Véhicules utilitaires lourds

Objet	Remise à niveau du tachygraphe intelligent DTCO 4.1
Modèle	H476 – H566 – H625
Résumé	Remplacement du tachygraphe intelligent de la version DTCO 4.0 par la version DTCO 4.1 conformément à l'UE Directives.

- Dans les véhicules FMAX, le tachygraphe est situé dans la zone de stockage supérieure, et dans les véhicules Legacy, le tachygraphe est situé sur la console droite.
 - **Emplacement du tachygraphe dans FMAX ;**

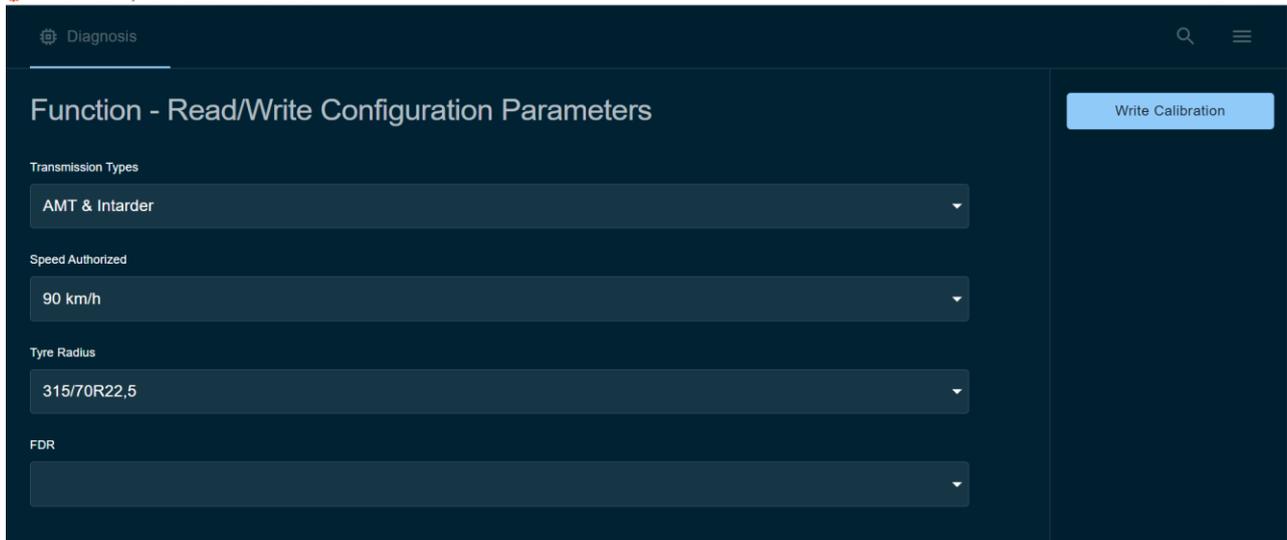
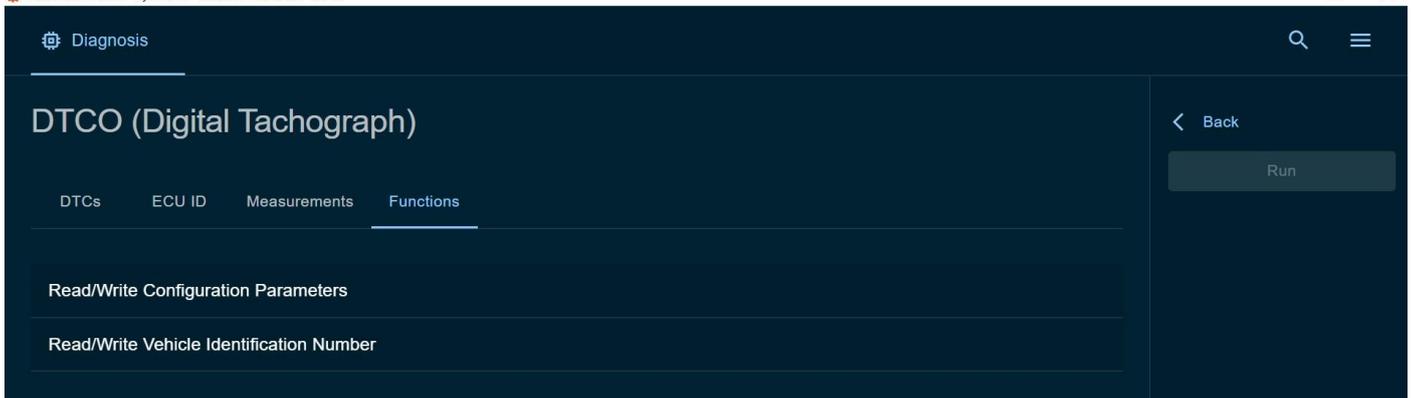
Pour le remplacement du tachygraphe intelligent de DTCO 4.0 à DTCO 4.1 sur les véhicules FMAX et Legacy, les modifications suivantes doivent être appliquées :

- L'ancienne version du tachygraphe DTCO 4.0 doit être retirée de sa place à l'aide de tiges de tachygraphe.

- Les connexions du câblage électrique et les connecteurs de câblage de l'antenne doivent être débranchés du tachygraphe DTCO 4.0.

- Les connexions de la nouvelle version du tachygraphe DTCO 4.1 seront également effectuées avec les prises de tachygraphe de l'ancienne version qui ont été retirées. Les connecteurs et les câblages d'antenne de DTCO 4.0 doivent être branchés sur le tachygraphe intelligent DTCO 4.1 version 2.
- Établissez la connexion avec FODIT et écrivez les paramètres et le VIN. Effacez les DTC, lisez les DTC et faites assurez-vous que DTCO 4.1 n'a pas de DTC.

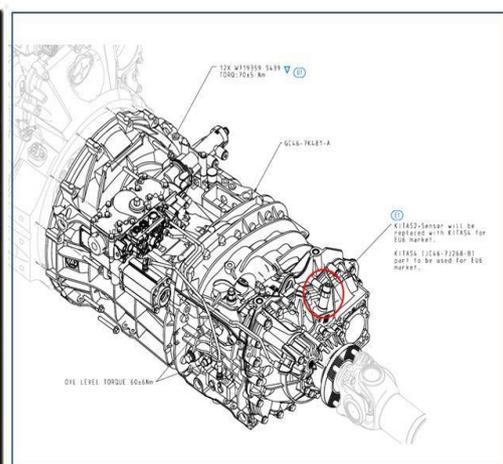
Les étapes du processus décrites jusqu'à présent sont valables pour les véhicules à immatriculer récemment. Les procédures à expliquer ici concernent les véhicules qui disposent déjà d'un tachygraphe couplé à un capteur KITAS. Si un tachygraphe DTCO 4.1 de 2e génération doit être installé sur le véhicule, le capteur KITAS existant doit également être remplacé par le capteur KITAS spécifié dans la section des pièces à utiliser en fonction de la transmission dans le véhicule.

- Retirez la prise électrique du capteur. Démontez le capteur à l'aide d'une clé à fourche ou d'une clé à anneau. Montez le capteur KITAS4 à l'endroit et serrez-le à l'aide d'une clé dynamométrique. Couple de serrage : 40 +/- 6 Nm. (raccord fileté M18x1,5)

- Avant de serrer le capteur, assurez-vous que le capteur est correctement placé dans le boîtier de transmission et que les rainures du filetage sont propres.
- Appliquez la connexion électrique pour les dernières étapes de changement de capteur.
- Vérifiez les connexions du tachygraphe intelligent et confirmez que le tachygraphe fonctionne et que les informations de vitesse sont équivalentes à celles du cadran.
